*Ministero dell' Ambiente  
e della Tutela del Territorio e del Mare*

DIVISIONE II – SISTEMI DI VALUTAZIONE AMBIENTALE

**Oggetto: [ID\_VIP: 4889] Autostrada A1 Milano-Napoli ampliamento alla terza corsia Barberino di Mugello-Incisa Valdarno Tratto Firenze sud-Incisa Valdarno Lotto 1 - Sistemazione area parcheggio Ospedale Santa Maria Annunziata di Ponte a Niccheri e relativa viabilità. Modifica configurazione di progetto. Valutazione preliminare ai sensi dell'art. 6, comma 9 del D.Lgs. 152/2006 e ss.mm.ii. Nota Tecnica.**

Fig. 2 Planimetria progetto definitivo approvato (Fonte: lista di controllo)

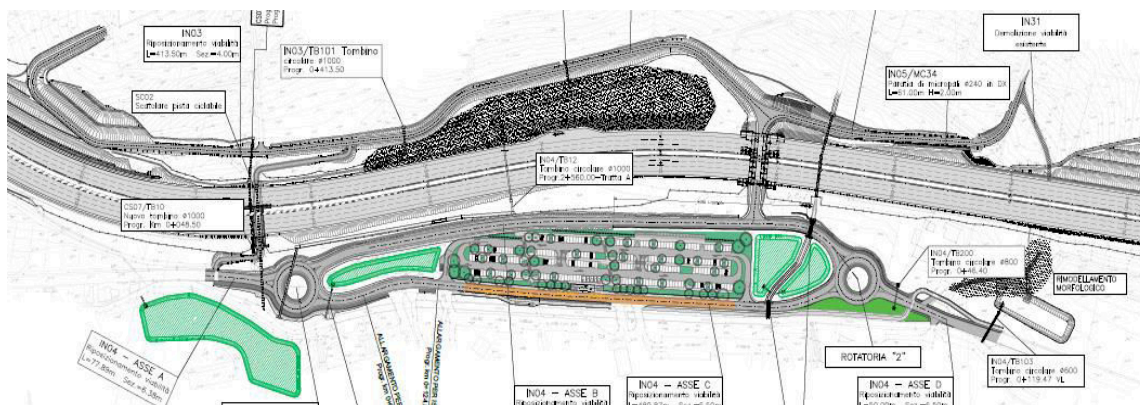
Secondo quanto riportato dal proponente, le modifiche apportate al progetto approvato con il decreto di compatibilità ambientale DEC/VIA/1717 del 17/12/2008, ai fini della mitigazione del rischio idraulico connesso alla presenza del Fosso (o Borro) dell'Antella, hanno comportato una rivisitazione della configurazione del parcheggio dell'Ospedale e relativa viabilità, con conseguente miglioramento della funzionalità ed accessibilità, nonché una modifica delle previsioni di occupazione di territorio legata alla realizzazione dei necessari interventi di mitigazione del rischio idraulico. Questi ultimi riguardano la realizzazione di una serie di vasche, realizzate completamente in scavo, finalizzate al recupero dei volumi tolti all'esonazione del Fosso dell'Antella e di compenso dell'incremento dell'impermeabilizzazione.

Pertanto, sulla base delle analisi e valutazioni sopra riportate, per quanto di competenza, è ragionevole sostenere che la proposta progettuale avanzata non sia da sottoporre a successive procedure di Valutazione Ambientale (verifica di assoggettabilità a V.I.A. o V.I.A.), nel rispetto delle prescrizioni di cui al decreto di compatibilità ambientale DEC/VIA/1717 del 17/12/2008, con particolare riferimento alle prescrizioni/condizioni ambientali inerenti all’adeguamento dell’area di parcheggio dell’Ospedale Santa Maria Annunziata, fatta salva l’acquisizione di ogni altra necessaria autorizzazione e nulla osta, tra cui quelle in materia idrogeologica di competenza dell’Autorità di Bacino Distrettuale dell’Appennino Settentrionale atteso che l’area di intervento è ricompresa nelle aree di rischio di cui al Piano di Gestione del Rischio Alluvioni del Bacino del Fiume Arno.
